несколько обновлены его внешние формы и улучшено внутреннее оформление кузова. Введен ряд новых узлов и сделаны некоторые конструктивные изменения, улучшающие качество и комфортабельность автомобиля.

Фиг. 5. Общий вид автомобиля «Волга» модель 1959 г.

Фиг. 6. Замок капота:

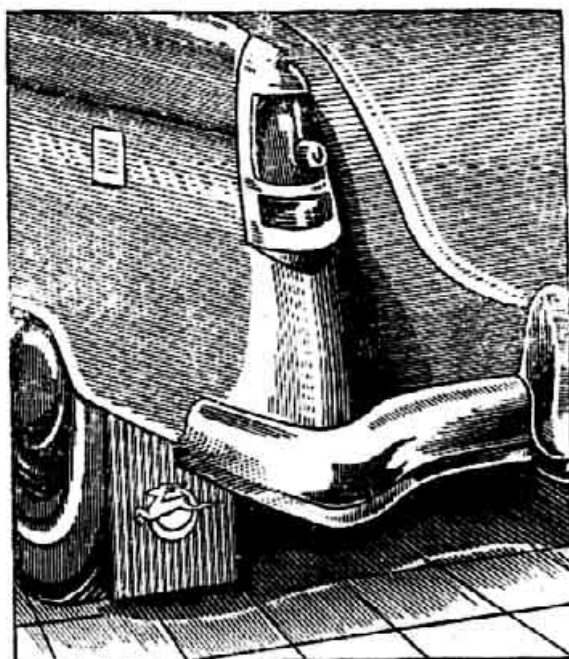
Новый замок капота (фиг. 6) устраняет возможность произвольного открывания капота на ходу автомобиля.

Привод к замку переведен с правой стороны на левую, облегчено открывание капота с места водителя.

Капот надежно удерживается в закрытом положении благодаря установке штыря с цилиндрической заходной частью, которая при закрывании капота входит в специальную направляющую замка. Перемещения капота относительно проема ограничиваются не защелкой, как в замке старой конструкции, а штырем. Доступ к защелке замка капота, конструкция которой улучшена, упрощен. Окантовка ветрового и заднего окон автомобиля устанавливается хромированная.

Фиг. 26. Уплотнение переднего конца коленчатого вала: а — до изменения; б — после изменения

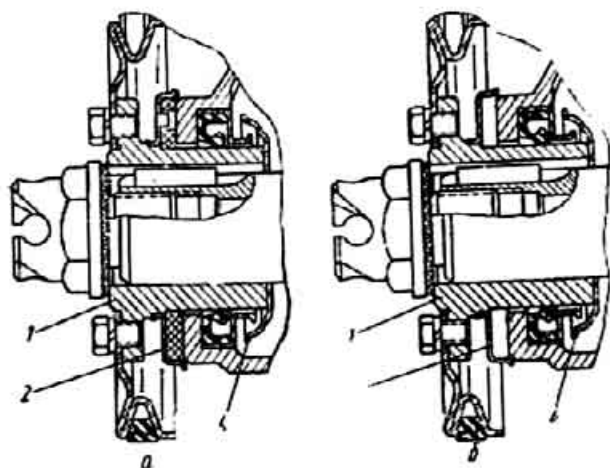
Начиная с двигателя № 10655, изменены
размеры держателя наружного уплотнения
коленчатого вала (дет. 21-1005042-Б1).

го вала повышены. На фиг. 26 показано уплотнение переднего конца коленчатого вала до и после изменения.

Номер поз. на фиг. 26	Название детали	Номера деталей	
		до изменения	после изменения
1	Ступица шкива коленчатого вала в сборе	21-1005051	13-1005051
2	Ступица	21-1005052-Б	13-1005052
3	Держатель сальника	21-100268-Б	—
—	Отражатель	—	13-1005068
4	Маслоотражатель коленчатого вала	21-1005052-Б	21-1005042-Б1

Фиг. 27. Уплотнение заднего конца коленчатого вала: а — до изменения; б — после изменения

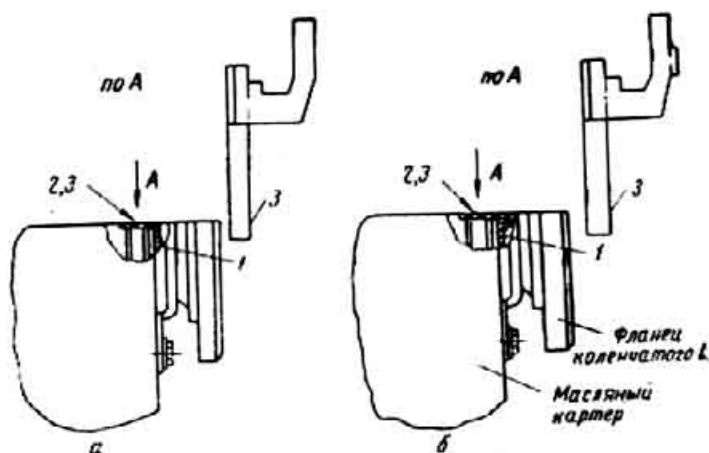
Начиная с двигателя заводской № 18482, вводится более жесткий держатель сальника заднего подшипника коленчатого вала; конструкция держателя изменена (усилена).

Для облегчения установки резиновых прокладок крышки заднего коренного подшипника, начиная с двигателя заводской № 75716, их конструкция изменена. Изменена также и конструкция держателя. Прокладки новой и старой конструкции взаимозаменяемы в комплекте с держателем сальника.

Уплотнение заднего конца коленчатого вала до и после изменения см. на фиг. 27.

Номер поз. на фиг. 27	Название детали	Номера детали	
		до изменения	после изменения
1	Держатель сальника заднего подшипника коленчатого вала (2 шт.)	11-6699-А	21-1005160
2, 3	Прокладка крышки заднего коренного подшипника:		
—	правая	11-6335	21-1005162
—	левая	11-6336-Б	21-1005163

Фиг. 32. Впускной клапан двигателя:
а — до изменения; б — после изменения

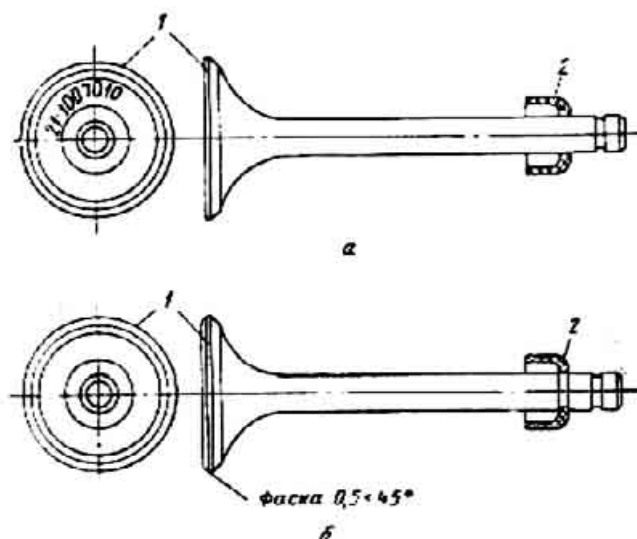
Впускной клапан двигателя. Начиная с двигателя заводской № 78755, монтируется впускной клапан с фаской на тарелке.

На фиг. 32 показан впускной клапан до и после изменения.

Номер поз. на фиг. 32	Название детали	Номера деталей	
		до изменения	после изменения
1	Клапан впускной	21-1007010	21-1007010-Б
1	Клапан впускной	21Д-1007010	21Д-1007010-Б
2	Колпачок маслоотражательный впускного клапана	21-1007014	21-1007014-Б

Фиг. 37. Прокладка головки блока

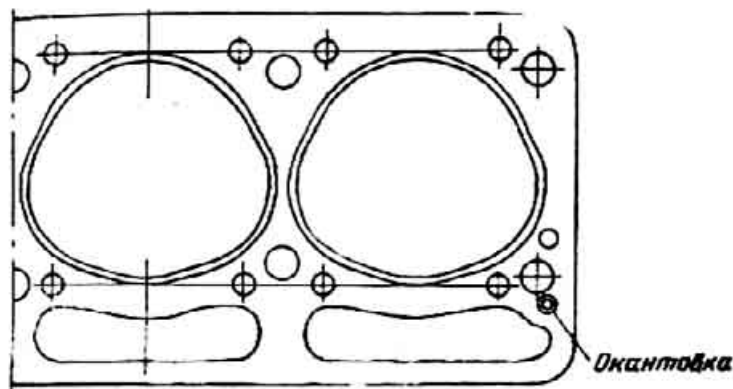
каркасом. Начиная с двигателя заводской № 6811, применяются прокладки головок ци-

линдров. Прокладки новой и старой конструкций взаимозаменяемы. Отверстие для масла с окантовкой показано на фиг. 37.

Фиг. 39. Система вентиляции картера:
а — до изменения; б — после изменения

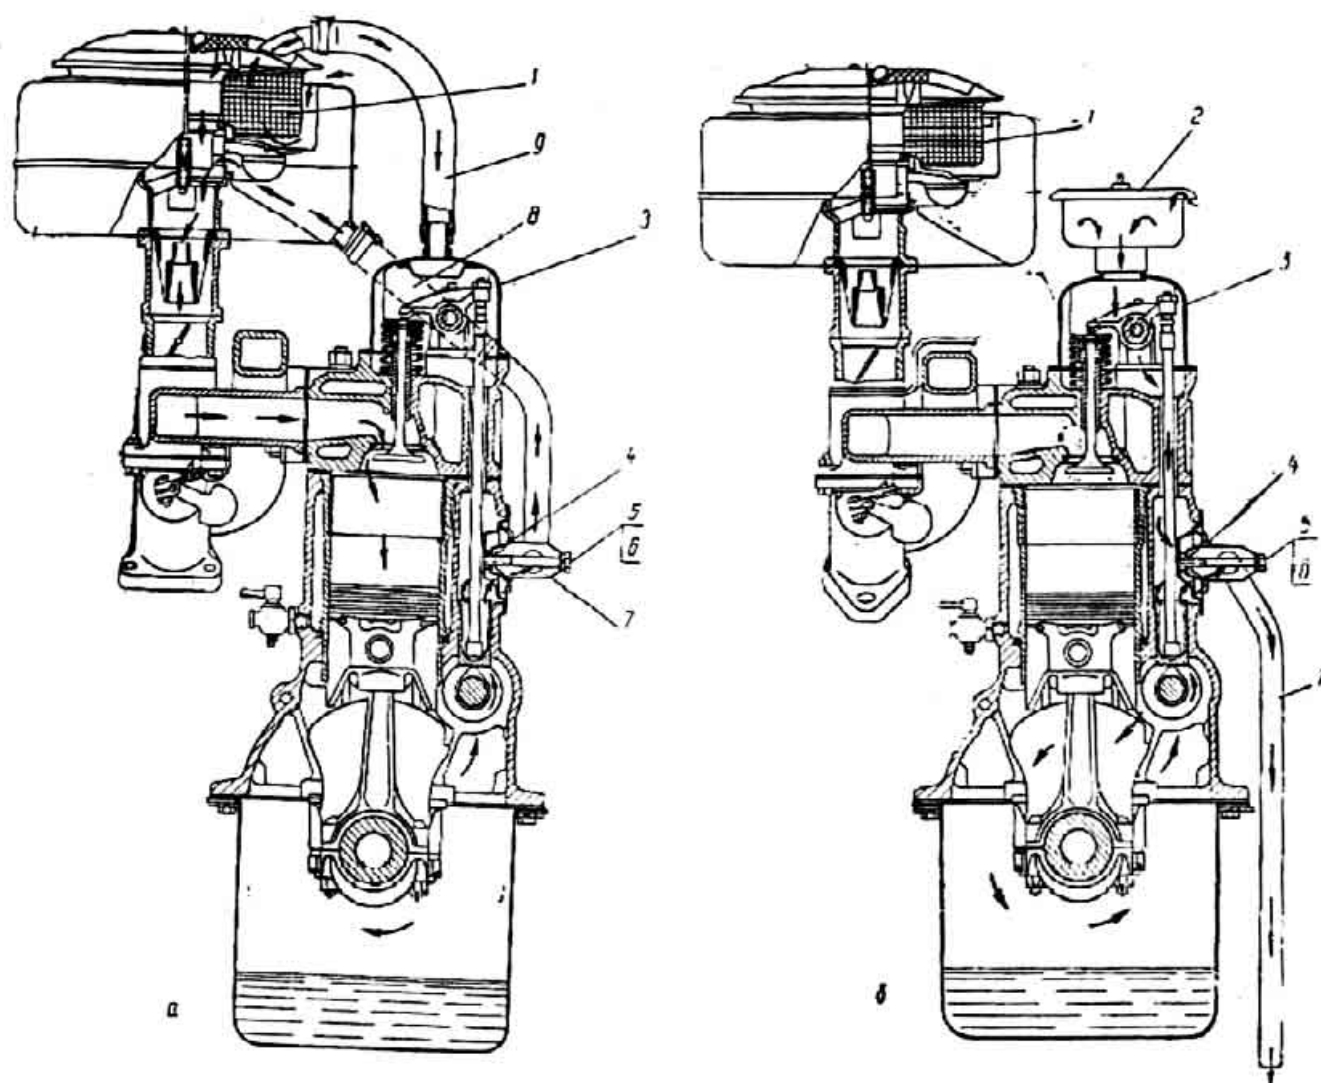
Вентиляция картера. Открытая система вентиляции картера исключает засмаливание пластин диффузора карбюратора, его жиклеров, а также всего впускного тракта. В связи с этим изменилась конфигурация крышки коромысел воздушного фильтра, а также трубок вентиляции. Введен фильтр вентиляции картера. На фиг. 39 показана новая и старая системы вентиляции картера. Открытая система вентиляции применяется, начиная с двигателя заводской № 197807.

Номер дет. по фиг. 39	Название детал	Номера деталей	
		до изменения	после изменения
1	Воздушный фильтр с глушителем шума всасывания в сборе	21-1109010-А	21-1109010-Б
2	Фильтр вентиляции картера	—	52-1014150-А
3	Крышка коромысел в сборе	21-1007230-В	21-1007230-Б
4	Прокладка патрубка	51-1014053-Б	51-1014053-Б
5	Болт М8×65 крепления патрубка	200272-П8	200272-П8
6	Шайба $\varnothing$ 8 мм	293264-П	293264-П
7	Труба вытяжная вентиляции картера в сборе	21-1014055-Б	21-1014055-В1
8	Шланг вытяжной трубы вентилятора картера	64-6745	—
9	Шланг соединительный вентиляции картера	69-1014075	—

Фиг. 42. Крепление выхлопной трубы глушителя:
а — до изменения; б — после изменения:
1 — ремень; 2 — кронштейн; 3 — хомут; 4 — стремянка; 5 — труба выхлопная глушителя

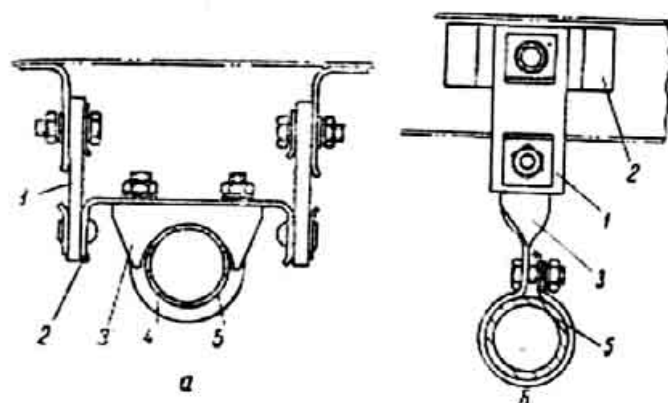
Два угольника (дет. 21-1203096) и два ремня (дет. 21-1203115) заменены соответственно кронштейном (дет. 21-1203146) и ремнем (дет. 21-1203115-Б)

Название детали	Номера деталей		Количество на автомобиле
	до изменения	после изменения	
Угольник ремня подвески глушителя	21-1203096	—	2
Кронштейн в сборе	—	21-1203146	1
Кронштейн	—	21-1203147	1
Гайка	—	292732-П	1
Кронштейн в сборе	21-1203110	—	1
Кронштейн	20Б-1203072	—	1
Ремень	21-1203115	—	2
Накладка	20Б-1203049	—	2
Заклепка	255157-П8	—	2
Хомут	20-1203080-Б	—	1
Стремянка	20-1203085-Б	—	1
Гайка	250510-П8	—	2
Шайба	252135-П2	—	2
Хомут в сборе	—	21-1203150	1
Хомут	—	21-1203152	1
Ремень	—	21-1203115-Б	1
Накладка	—	20-1203049-Б	1
Болт	—	201458-П8	1
Гайка	—	250510-У8	1
Шайба	—	252135-П2	1

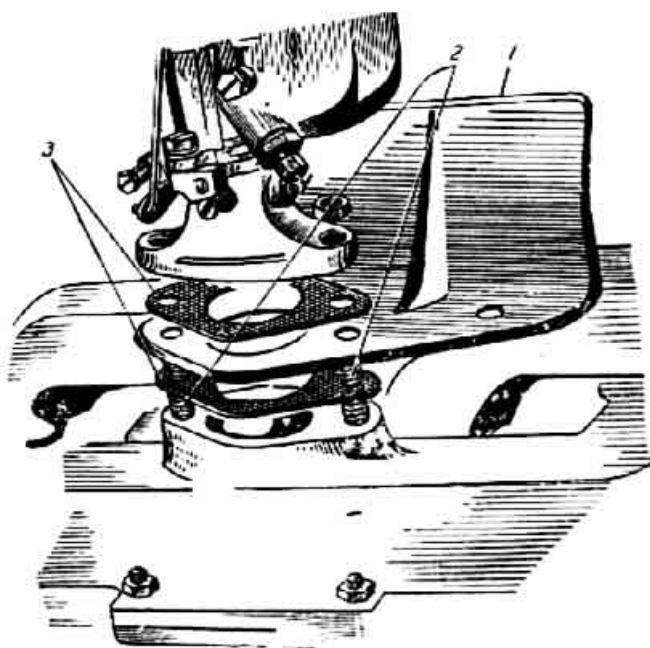
Предохранительный щиток карбюратора. Начиная с двигателя № 85678 (с апреля 1959 г.), в карбюраторах устанавливаются предохранительные щитки для предотвращения перегрева карбюратора.

Установка предохранительного щитка (фиг. 45) возможна и на автомобили ранних выпусков. Для этого необходимо сменить шпильки крепления карбюратора, установить сначала уплотнительную прокладку с обеих сторон щитка, а затем карбюратор.

Номер поз. на фиг. 45	Название детали	Номера деталей	
		до изменения	после изменения
1	Щиток предохранительный карбюратора	—	21Д-1107820
2	Шпилька крепления карбюратора	291747-П	291790-П
3	Уплотнительная прокладка	51-1107015 (1 шт.)	51-1107015 (2 шт.)

Фиг. 54. Воздушный фильтр:
а — до изменения; б — после изменения

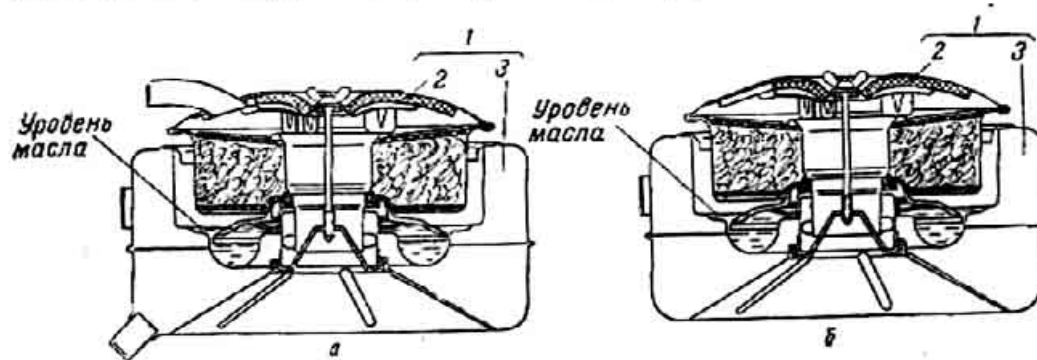
Начиная с шасси заводской № 20640, устанавливают фильтрующий элемент воздушного фильтра, состоящий из капроновой щетины

(дет. 21-1109024-А), что улучшило очистку воздуха. В связи с применением открытой вентиляции картера, устанавливают воздушный фильтр новой конструкции (без патрубков для вентиляции картера).

Воздушные фильтры новой и старой конструкции не взаимозаменяемы.

На фиг. 54 показаны воздушные фильтры до и после изменения.

Номер поз. на фиг. 54	Название детали	Номера деталей	
		до изменения	после изменения
1	Воздушный фильтр с глушителем шума всасывания в сборе	21-1109010-А	21-1109010-Б
2	Крышка воздушного фильтра с корпусом фильтрующего элемента в сборе	21-1109013-А	321-1109013
3	Корпус воздушного фильтра с глушителем шума всасывания в сборе	21-1109033	21-1109033-Б

Фиг. 67. Уплотнение ведущей шестерни заднего моста: а — до изменения; б — после изменения

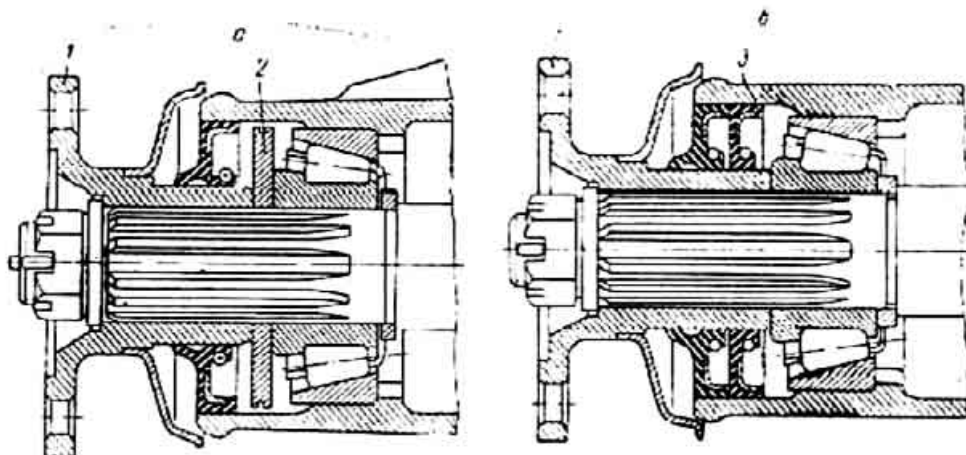
Измененные детали в комплекте взаимозаменяемы с прежними. На фиг. 67 показано уплотнение заднего конца ведущей шестерни до и после изменения.

Номер поз. на Фиг. 67	Название детали	Номера деталей	
		до изменения	после изменения
1	Фланец крепления карданного вала к ведущей шестерне заднего моста в сборе	21-2201100	13-2201100
2	Кольцо маслоотгонное сальника ведущей шестерни заднего моста	21-2402037	—
3	Сальник ведущей шестерни заднего моста в сборе с пружиной (задний)	—	13-2402080

Фиг. 68. Коробка сателлитов дифференциала:
а — до изменения; б — после изменения

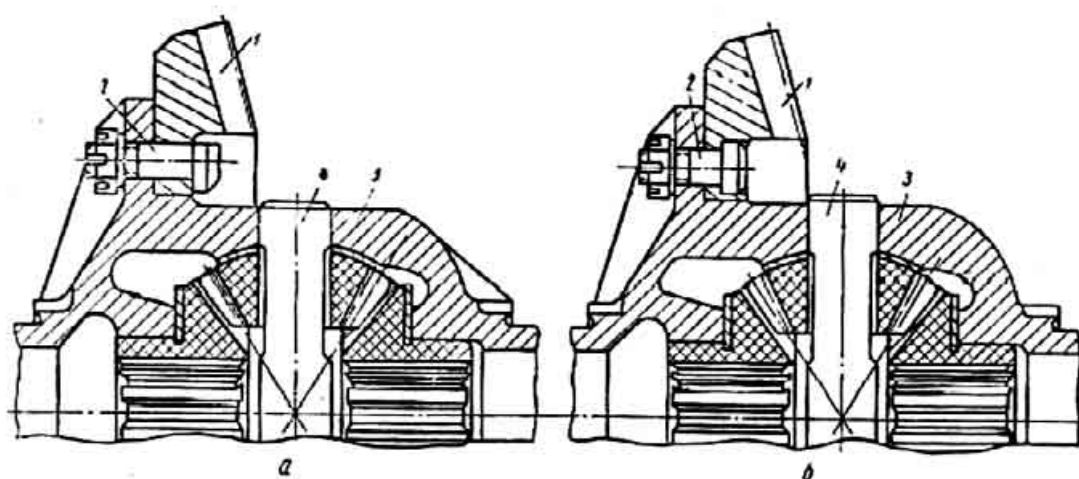
Начиная с шасси заводской № 38256, устанавливают усиленную коробку сателлитов дифференциала.

Новая и старая коробки сателлитов в комплекте взаимозаменяемы.

На фиг. 68 показана коробка сателлитов до и после изменения.

Номер дет. на фиг. 68	Название детали	Номера деталей	
		до изменения	после изменения
1	Шестерня ведомая заднего моста	12-2402060	12-240260-А
2	Болт крепления ведомой шестерни заднего моста к коробке сателлитов	290772-П	290767-П
3	Коробка сателлитов дифференциала заднего моста	69-2403018-А	12-2403018-А
4	Ось сателлитов дифференциала заднего моста	12-2403060	21-2403060

Фиг. 105. Установка опрыскивателя:
а — до изменения; б — после изменения

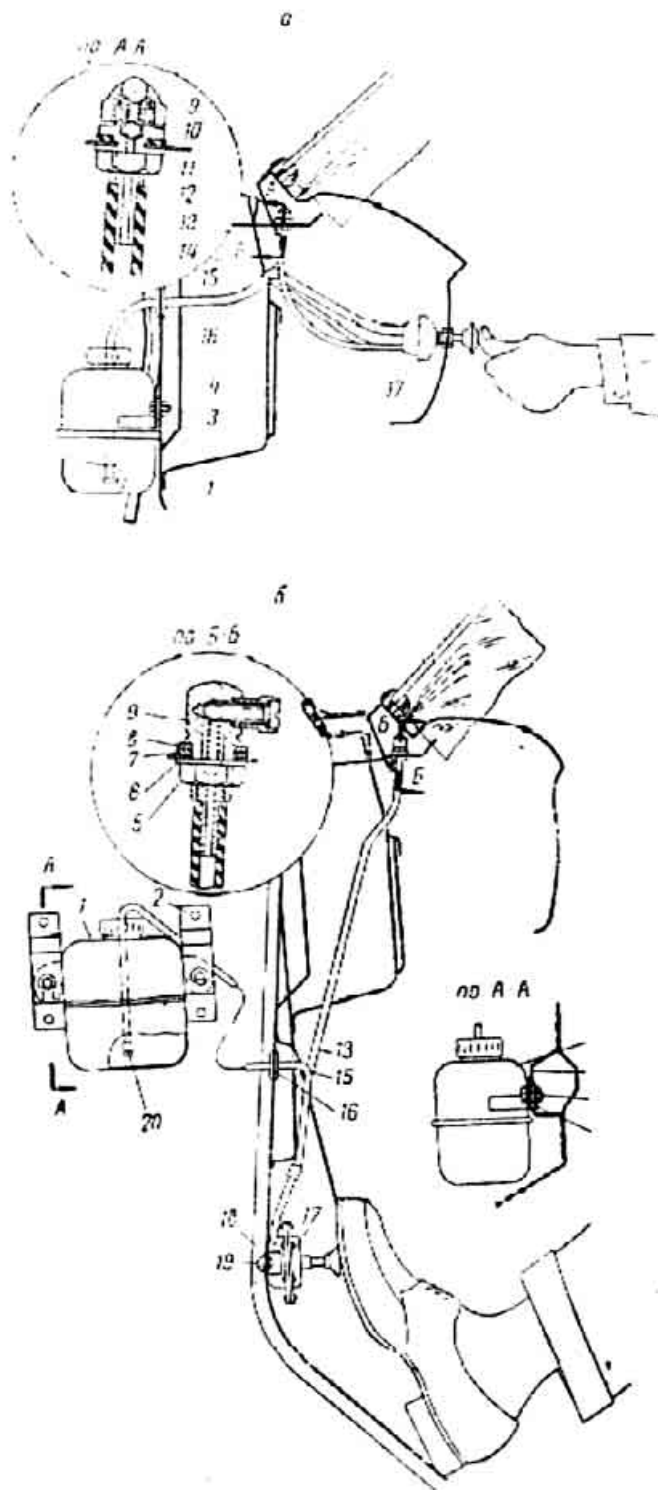
На фиг. 105 показана установка опрыскивателя до и после изменения.

№ детали по каталогу	Наименование детали	Номера деталей			
		до изменения	количество на автомобиле	после изменения	количество на автомобиле
1	Бачок опрыскивателя в сборе	21-5208100	1	21-5208100	1
2	Скобка крепления бачка в сборе	—	—	21-5208134	2
3	Болт М8×12	201452-П8	2	201452-П8	2
4	Шайба Ø 8,5 мм	252005-П8	2	252005-П8	2
5	Гайка М10	—	—	250613-П8	2
6	Шайба Ø 10 мм	—	—	293304-П8	2
7	Шайба резиновая	—	—	515-3816158	2
8	Шайба Ø 10 мм	293304-П13	1	293304-П13	2
9	Жиклер в сборе	21-5208064	2	13-5208064	2
10	Шайба жиклера	21-5208148	2	—	—
11	Шайба Ø 8 мм	252005-П8	2	—	—
12	Гайка М8	250610-П8	2	—	—
13	Шланг выпускной левый	21-5208097	1	21-5208097-Б	1
14	Шланг выпускной правый	21-5208096	1	21-5208096-Б	1
15	Шланг впускной	21-5208094	1	21-5208094-Б	1
16	Втулка уплотнительная впускного шланга	21-5208150	1	21-5208150	1
17	Насос опрыскивателя в сборе	21-5208010	1	13-5208010	1
18	Шайба пружинная Ø 6 мм	—	—	252174-П8	2
19	Винт М6×12	—	—	220130-П8	2

Фиг. 114. Изменение в замках дверей:
а — до изменения; б — после изменения

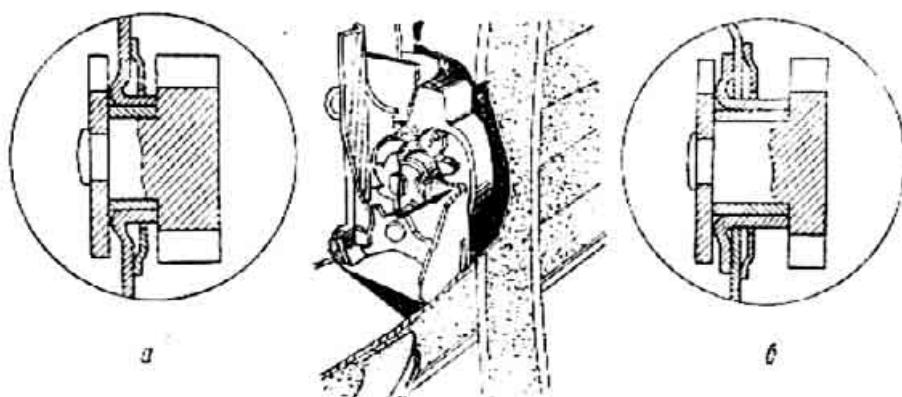
Аналогично изменен замок багажника. На фиг. 114 показан замок двери до и после изменения.

Название детали	Номера деталей	
	до изменения	после изменения
Замок передней двери в сборе правый . . .	21-6105012-Б	21-6105012-Б
Замок передней двери в сборе левый	21-6105013-Б	21-6105013-Б
Замок задней двери в сборе	21-5606010	21-5606010
